REF: AUTO No. 00001886

AUTO No. 00001886 2018

**“POR MEDIO DEL CUAL SE HACEN UNOS REQUERIMIENTOS A LA EMPRESA  
RENOVADORA DE LLANTAS S.A. RENOBOY, TUBARA - ATLANTICO.”**

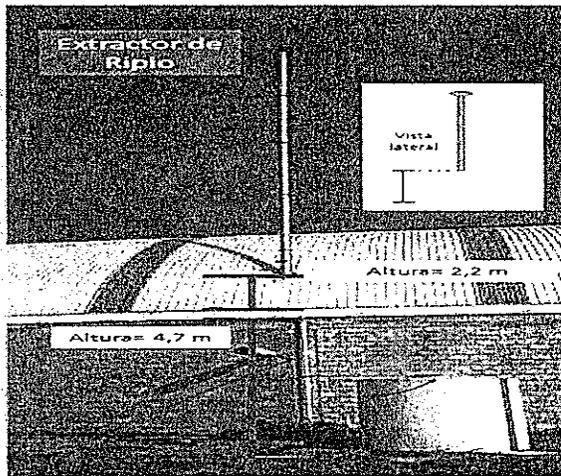
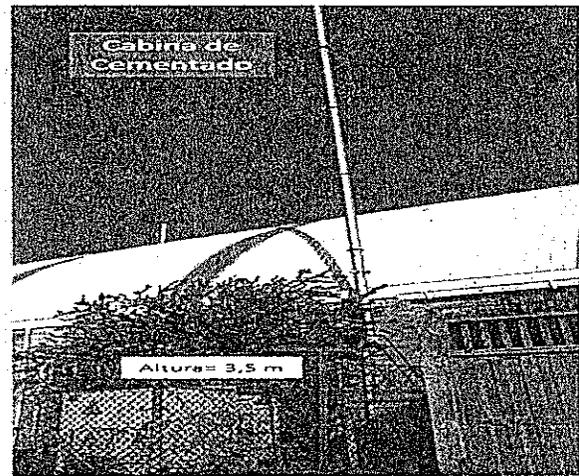
Vigilancia de la Contaminación Atmosférica Generada por Fuentes Fijas y el numeral 4.5 descrito en la Resolución No. 1632 de 2012, que complementa a dicho protocolo. Los cálculos realizados a partir del numeral 4.2 del protocolo, arrojaron una altura mínima de emisión de contaminantes de 17,3 metros de altura para la fuente fija perteneciente al extractor de ripio y de 8,8 metros para la fuente fija perteneciente a la cabina de cementado. Sin embargo, el numeral 4.2 del Protocolo para el Control y Vigilancia de la Contaminación Atmosférica Generada por Fuentes Fijas es aplicable únicamente para fuentes existentes, y no para las fuentes nuevas de acuerdo a lo contemplado por la Resolución 909 de 2008 del MAVDT, como es el caso las fuentes evaluadas. Por lo anterior se desestiman los valores que fueron calculados haciendo uso del numeral 4.2 del protocolo.

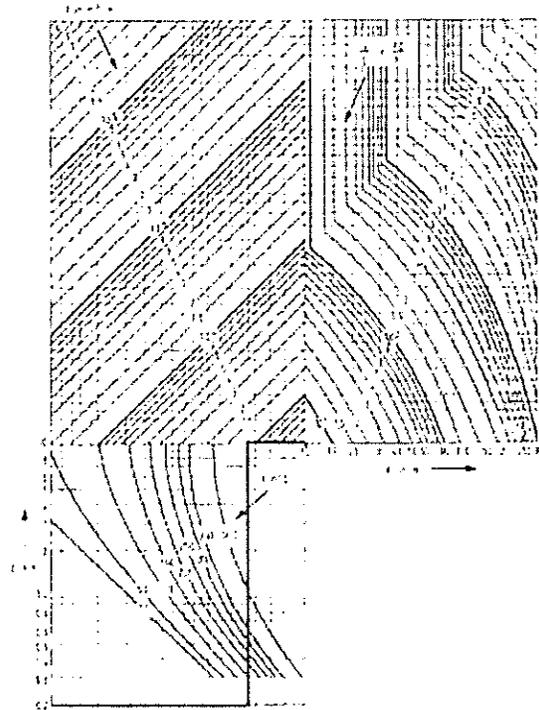
Se evidencia una correcta aplicación del nomograma Ermittlung der Schornsteinhohe con el factor de corrección "S" tomado para cada contaminante y cuya relación con el flujo másico de los contaminantes, se encuentra calculada con los resultados y toma de datos obtenidos durante los monitoreos del año 2017. Así mismo se realiza el cálculo de verificación para la corrección de la altura H' hallada mediante el procedimiento 4.2 del protocolo, con el fin de determinar si se presentan obstáculos dentro de la región de influencia. Finalmente las fuentes fijas pertenecientes al Extractor de Ripio y a la Cabina de Cementado, deben realizar la emisión de los contaminantes estudiados a una altura mínima de 10 metros medidos desde el suelo donde se encuentra ubicada la edificación. Teniendo en cuenta que la altura actual de las fuentes fijas mencionadas es de 20 metros para el Extractor de Ripio y de 18.5 metros para la Cabina de Cementado, se concluye que dichas fuentes fijas cumplen con la altura mínima de emisiones atmosféricas de acorde al Protocolo para el Control y Vigilancia de la Contaminación Atmosférica Generada por Fuentes Fijas.
